Mission régionale d'autorité environnementale

**Avis sur le projet de parc photovoltaïque Drosnay
sur la commune de Drosnay (51) porté par la société
URBA 381**

n°MRAe 2024APGE49

Nom du pétitionnaire	URBA 381
Commune	Drosnay
Département	Marne (51)
Objet de la demande	Projet de construction et d'exploitation d'une centrale photovoltaïque
Date de saisine de l'Autorité environnementale :	14/03/24

Figure 2 – plan du projet

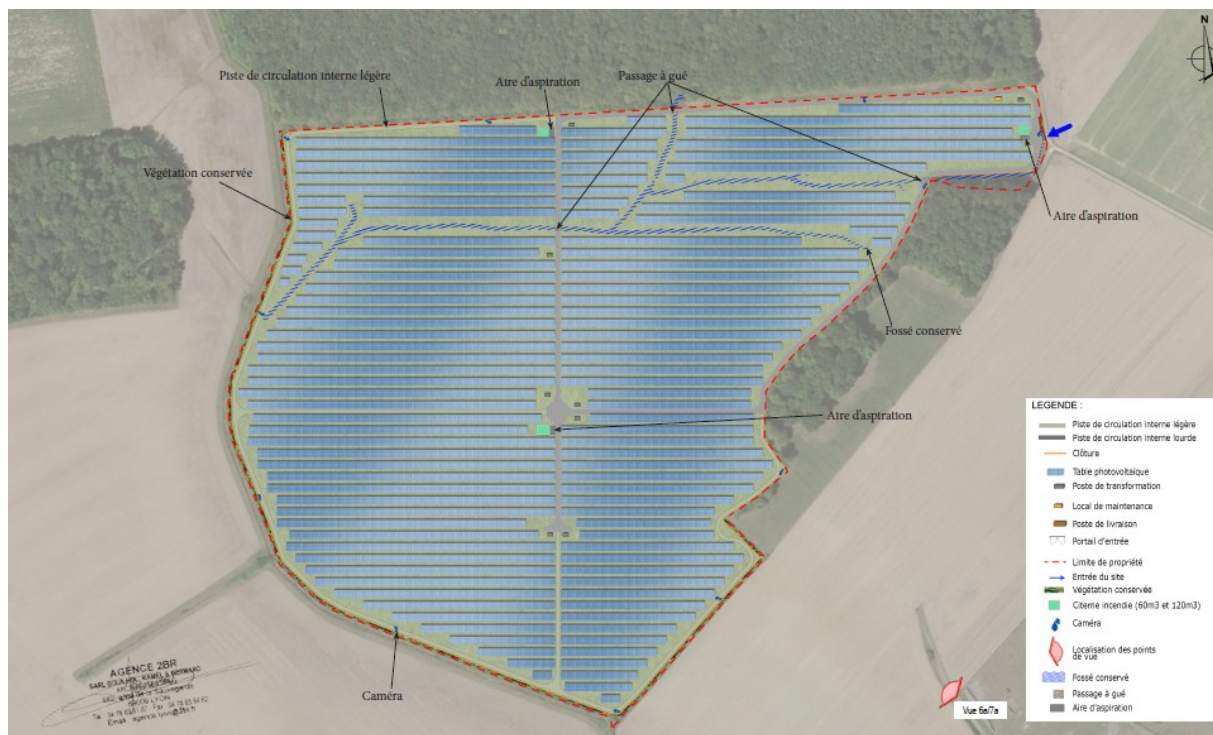
De plus, le plan du projet montre qu'une piste de circulation lourde intercepte ce « cours d'eau », ainsi que la présence de clôture et de haie le long de ce dernier. Le plan repris en figure 2 mentionne des passages à gué à plusieurs endroits au niveau des cours d'eau identifiés sur le site.

- **d'apporter des précisions sur l'aménagement de la piste de circulation qui intercepte le cours d'eau traversant le site (distance des aménagements par rapport au cours d'eau, remblais dans le lit mineur...) ;**

Figure 4 : habitats naturels et semi-naturels.

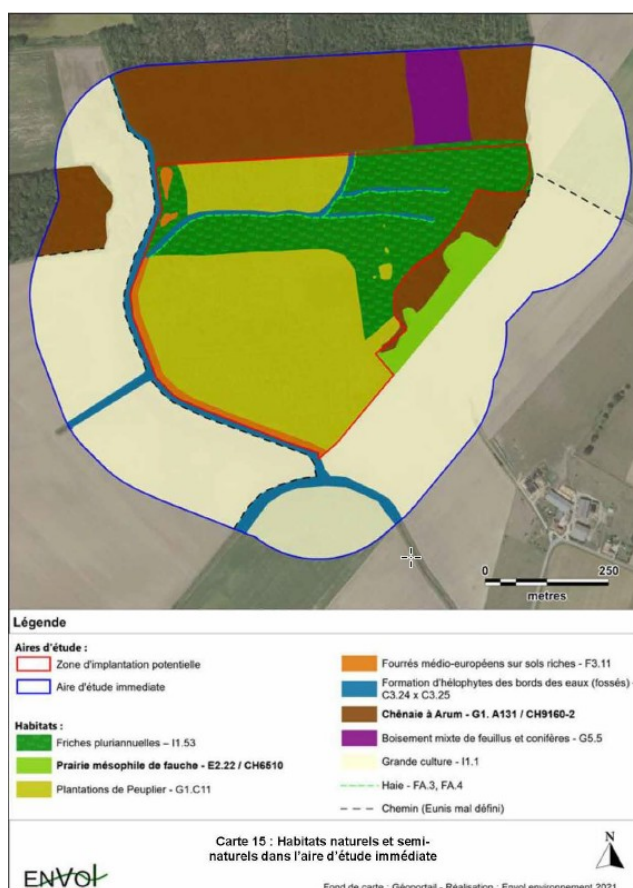
L'Ae constate que l'étude d'impact fait référence à la « littérature phytosociologique » alors que n'ont été utilisés que deux référentiels nationaux non phytosociologiques pour caractériser les habitats (EUNIS et annexe 1 de la Directive européenne Habitats), et qu'il existe pourtant un référentiel national phytosociologique, le Prodrôme des végétations de France, et un référentiel régional phytosociologique, disponibles sur le site Internet du Conservatoire Botanique national du bassin parisien (CBNBP).

Il en résulte que l'analyse des habitats naturels souffre d'imprécision et d'approximations dans la définition des syntaxons¹⁸ et d'une difficulté d'interprétation de la valeur écologique de chaque syntaxon cité. L'entité classée comme « plantation de peupliers » semble être plutôt une ancienne peupleraie qui rejette sur pied. Les végétations qui s'y expriment seraient donc des friches humides (mégaphorbiaies et magnocariçaies) à des boisements à sylvo-faciès¹⁹ jeunes dominés ou non par les rejets de peupliers. L'étude d'impact, qui ne retient que la typologie d'un peuplement artificiel qui occuperait 60 % de l'aire d'étude, ne rend donc pas bien compte des enjeux du site, tant en matière de biodiversité que vis-à-vis du code forestier.

Il en résulte que l'argument selon lequel le projet a une incidence résiduelle favorable ne semble plus tenir en considérant que la « peupleraie » constitue dans la réalité une mosaïque d'habitats humides à faciès forestier d'intérêt communautaire au sens de la Directive Habitat Faune Flore (DHFF) et de boisement en régénération au titre du code forestier.

- **que l'analyse des impacts tienne compte de la caractérisation phytosociologique des habitats concernés, certains d'entre eux se rapportant à des sylvo-faciès pouvant être considérés comme habitats d'intérêt communautaire prioritaire ;**
- **d'analyser l'impact des panneaux sur les espèces héliophiles.**

Figure 5 : Localisation des zones humides et non humides

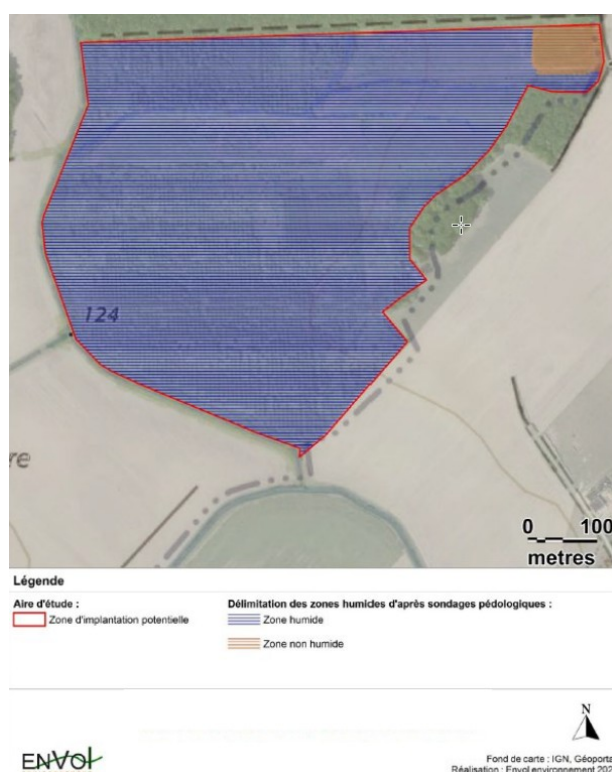
L'Ae considère que tous les impacts sur l'écosystème des zones humides ne sont pas pris en compte :

- l'impact des pieux battus qui maintiennent les panneaux solaires semble sous-évalué. En effet, l'impact ne se limite pas uniquement à l'emprise au sol du pieu, car il peut y avoir une modification de la végétation sous le panneau et l'eau peut s'y concentrer pouvant modifier et donc impacter l'écosystème de la zone humide et donc son fonctionnement ;

- lors de la phase de travaux, un espace de stockage, une base de vie et une aire de retournement doivent être créées pour mener à bien la construction de ce projet. Ces dernières ne sont pas matérialisées sur une carte ni dimensionnées précisément (pas de surface précise de la base de vie, ni de l'aire de retournement et de manœuvre des poids lourds, pas de calcul du volume décaissé pour les différents travaux...). Même si ces 3 installations sont temporaires, leurs emprises au sol ont néanmoins un impact sur la zone humide et doivent être prises en compte et compensées (si cela ne peut pas être évité) ;

- les passages d'engins lourds doivent être matérialisés afin d'éviter au maximum d'autres impacts (tassement du sol par exemple) sur la zone humide. Les conditions météorologiques doivent conditionner l'utilisation d'engins lourds ou non suivant l'état des pistes.

- ***de réévaluer l'impact du projet sur les zones humides et ses zones d'alimentation en prenant en compte les impacts liés au défrichement, à la modification de la végétation sous le panneau, la concentration de l'eau au niveau des pieux, à l'espace de stockage, à la base de vie et l'aire de retournement qui sont pour ces trois derniers à dimensionner et localiser sur un plan ;***
- ***qu'une étude des fonctions soit entreprise pour compenser a minima à équivalence fonctionnelle, l'impact sur les zones humides du projet et ses zones d'alimentation.***
